非常口の施工に至らなかった理由についての考察

上図面 請負契約1階平面拡大図面

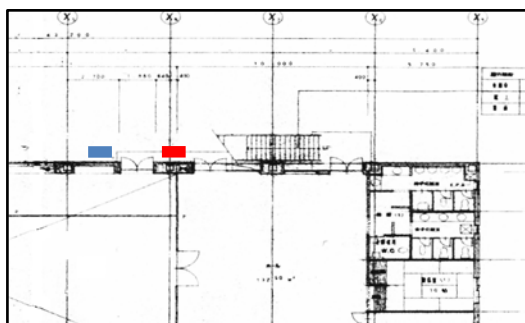
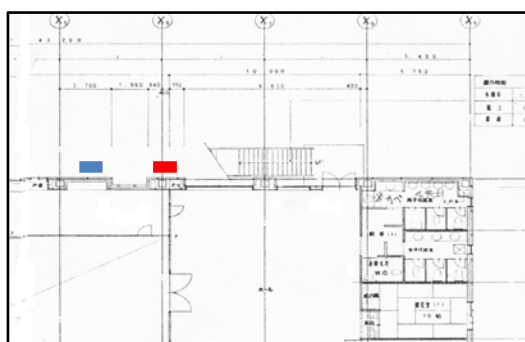
工事請負契約図面・見積書では1階に4ヶ所の非常口が設けられていたが、竣工図・竣工建物では設計変更され、非常口2ヶ所が施工されていなかった。
この変更は、計画変更確認申請のされていない設計変更である。

札幌市ホームタンク技術基準では、出入口・窓から1m以上の距離を取らなければホームタンクを設置することが出来ない。
2階北東2和室用のホームタンク傍の窓はガラスではなくパネルを使用し、設置基準を満たしたものと思われる。

竣工建物では、ホームタンク間の非常口未施工箇所はセットバックされた状態で施工されている。

早い段階における設計変更であったならば、なんら意味を持たないセットバック部分の外壁面はフラットになっていた筈であり、建築工事終盤における設計変更であったことを知ることが出来る。

建築工事終盤にはロードヒーティング埋設工事は決まっており、ホームタンク設置の為に、非常口の施工を取り止めたものと判断するしかない。

非常口未施工により2ヶ所の避難誘導灯と蛍光灯(1灯用)埋込型直付型が未施工となっている。
